AIRAC MIL SUP 05/25 (MIL AD 4 EPIR)

OGRANICZENIA W DOSTĘPNOŚCI RWY 05/23 NA LOTNISKU INOWROCŁAW (EPIR)

RESTRICTED AVAILABILITY OF RWY 05/23 AT INOWROCŁAW (EPIR) AERODROME

See: graphical Appendix.

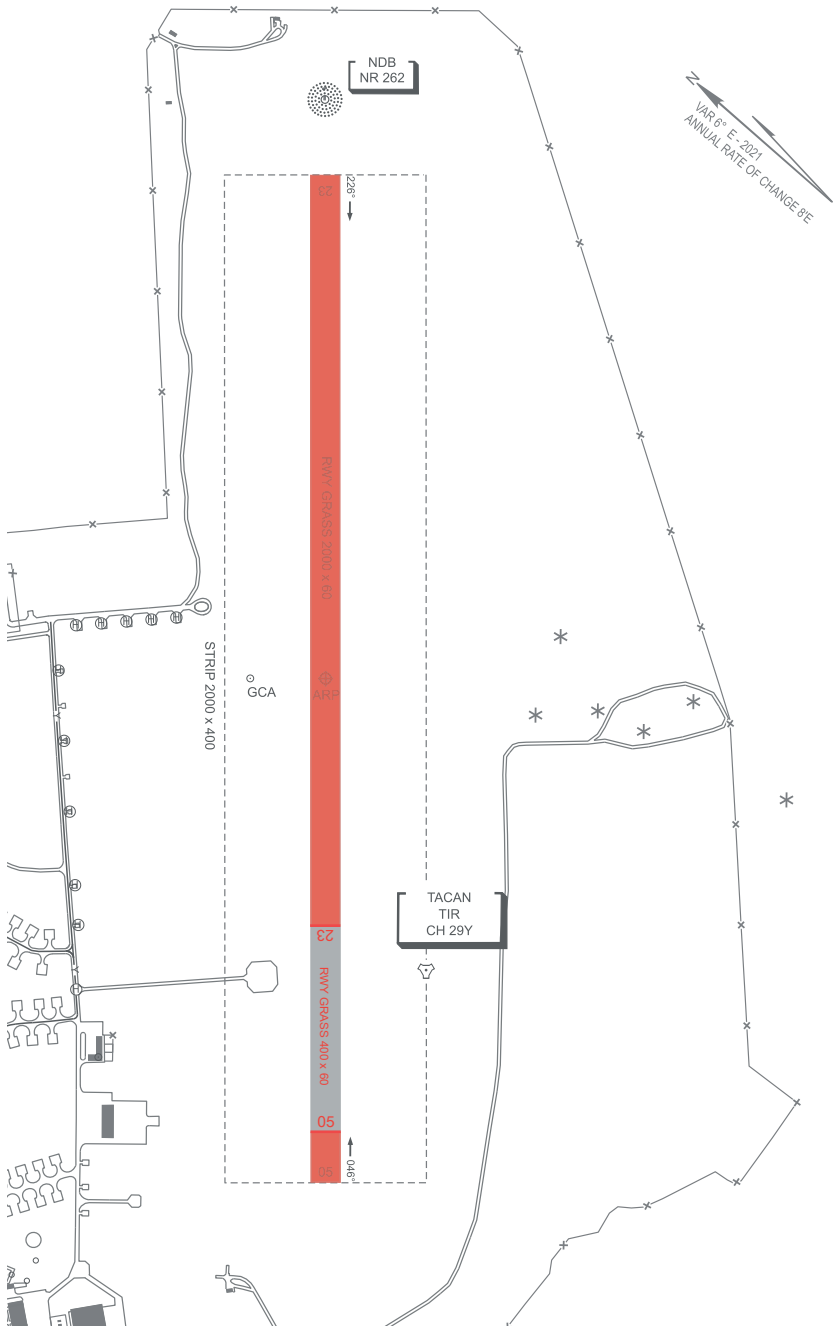
Przesunięcie THR 05 o 100 m w kierunku THR 23.

Przesunięcie THR 23 o 1500 m w kierunku THR 05.

THR 05 displaced by 100 m in the direction of THR 23.

THR 23 displaced by 1500 m in the direction of THR 05.

Dzień - białe flagi

Noc - system SALVIT

Day - white flags

Night - SALVIT system

RWY	TORA	TODA	ASDA	LDA
05	400 m	400 m	400 m	400 m
23	400 m	400 m	400 m	400 m
